La Promenade des Bains : réaménagement du front de mer entre Port Fréjus et Port Santa-Lucia

Avis délibéré
de la Mission régionale d'autorité environnementale
Provence-Alpes-Côte d'Azur

sur le projet d'aménagement global de la Promenade des Bains,
à Fréjus et Saint-Raphaël (83)

N° MRAe
2023APPACA43/3465 -
3466

Figure 3: Comparaison état actuel et situation projetée (source : étude d'impact)

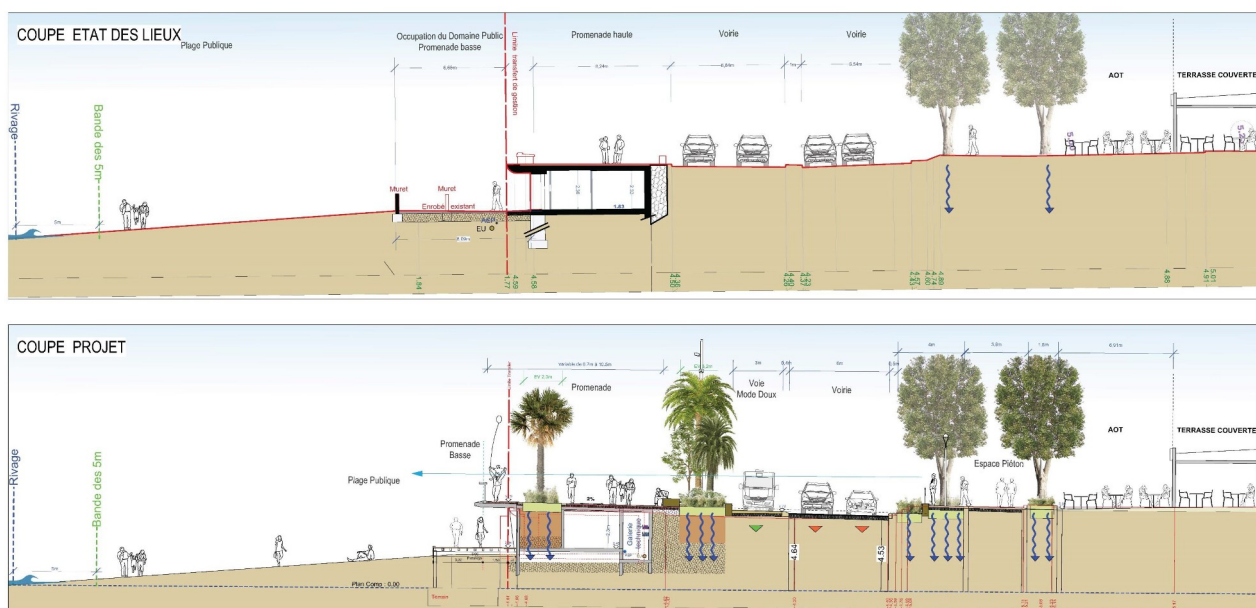
Selon l'étude d'impact, les aménagements décrits ci-dessus permettront de diminuer le trafic sur la bande littorale, avec un léger report prévisible vers les axes alentours. Celle-ci comprend une estimation des flux de trafic réalisée avec l'indicateur « véhicules-kilomètres⁶ » (VK). Il ressort de cette estimation que le projet permet une légère diminution de l'indicateur VK (tous types de véhicules confondus) de 0,6 % entre la situation actuelle ou sans projet et la situation avec projet en 2025⁷. Ce même indicateur augmente pour les situations « fil de l'eau 2045 » (+10 %) et « projet 2045 » (+9,3 %).

La MRAe observe que les augmentations de trafic induites par la réalisation des projets d'habitats collectifs prévus par le PLU à proximité (cf figure 4 ci-après : plusieurs opérations d'aménagement programmées) ne sont pas prises en compte dans l'étude de trafic. Les reports de trafics sur des axes parallèles ne sont pas précisément caractérisés, de même que l'évolution de la circulation sur le principal point de saturation actuel qu'est le pont d'Arcole sur lequel il est indiqué que la possibilité de réduction à 1 voie dans chaque sens « reste à étudier ». Ces incertitudes ne permettent pas de démontrer clairement les effets positifs du projet en termes de régulation ou de réaffectation du trafic. Le dossier n'inclut pas dans son analyse les parkings-relais existants ou en projet (fléchés dans le PDU⁸ pour limiter le trafic automobile en centre-ville) et leur possible utilisation pour limiter le trafic automobile sur la bande littorale.

La MRAe recommande de reprendre l'étude de trafic en incluant les augmentations de trafic induites par la réalisation des projets d'habitats collectifs prévus par le PLU à proximité.
